Technical Bulletin

Nebenaggregateantrieb für Renault 1.5 DCi Motoren

Antriebsriemen (Nebenantrieb)

RENAULT
Clio II, Express, Kangoo, Rapid, Symbol
1.5 dCi
K9K700, K9K702, K9K710

Abb.1

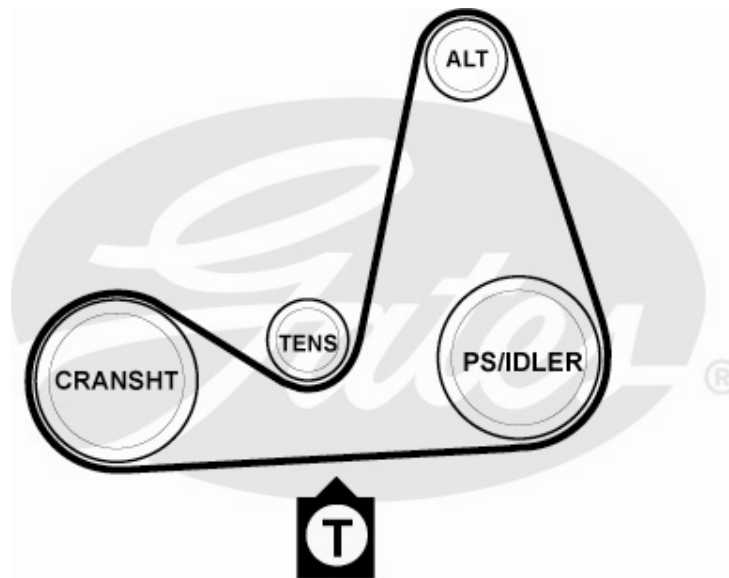
Bei Verwendung des Spezialwerkzeugs 1638, OE Nr. 0000163800, ist darauf zu achten, dass der Keilrippenriemen nun stärker vorgespannt werden muss. Der vorgeschriebene Messpunkt befindet sich zwischen Riemenscheibe der Kurbelwelle und Antriebsscheibe der Lenkunterstützung / Umlenkrolle bei Fahrzeugen ohne Lenkhilfe (Abb.1).

Wird die Einstellung der Riemenvorspannung mit dem STT-1 vorgenommen, **muss** die Länge 180 (angenommene Spannlänge 180 mm) eingegeben werden. Soll die Riemenvorspannung mittels Krikrit[®] eingestellt werden, muss die einzustellende Kraft 70 Kg betragen.

Befestigungsschrauben auf 36 Nm anziehen.

Kurbelwelle zwei Umdrehungen nach rechts drehen.

Riemenspannung erneut überprüfen und, wenn notwendig, korrigieren.
